## Granskning av detaljplan för del av Tuolluvaara 1:1, tidigare Industrin 9:11 och Jägarskolan 8:4 m fl, kyrka, bostäder m m DEL 2

Kommunledningsförvaltningen  
**Stadsbyggnadsavdelningen**  
2024-05-03

### **Entréer mot gata**

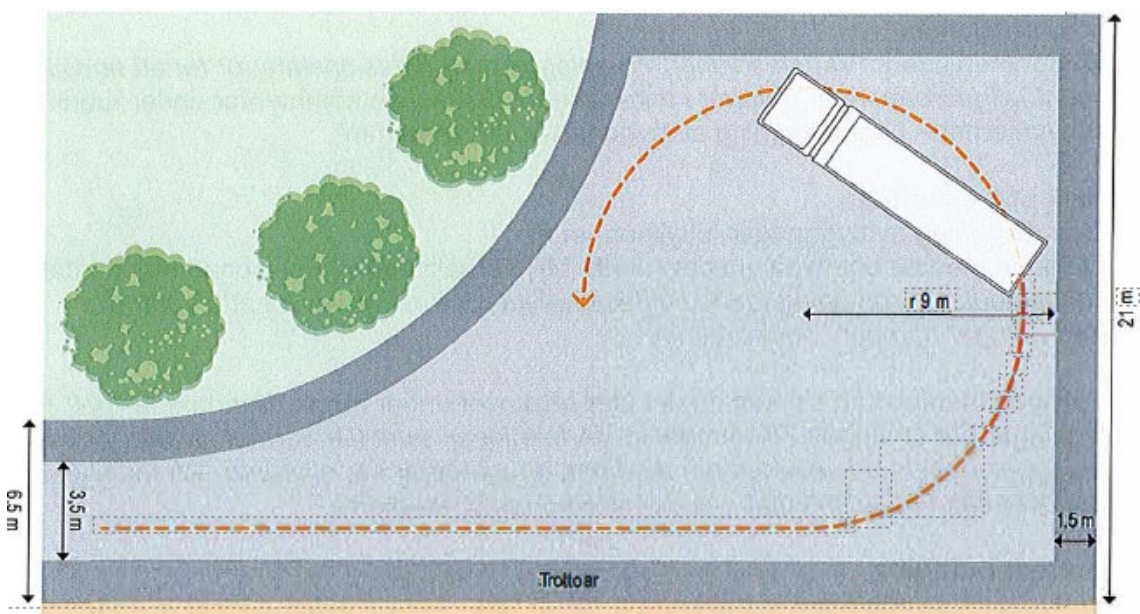
Förtydliga följande mening markerat med fet text: "*För de byggnader som vetter mot GATA 1 (kvarter 70 och 79) måste entréer mot gatan kunna klara av en förväntad **vattennivå om 10 cm från gatan vid kraftiga skyfall.***"

Texten uppdateras.
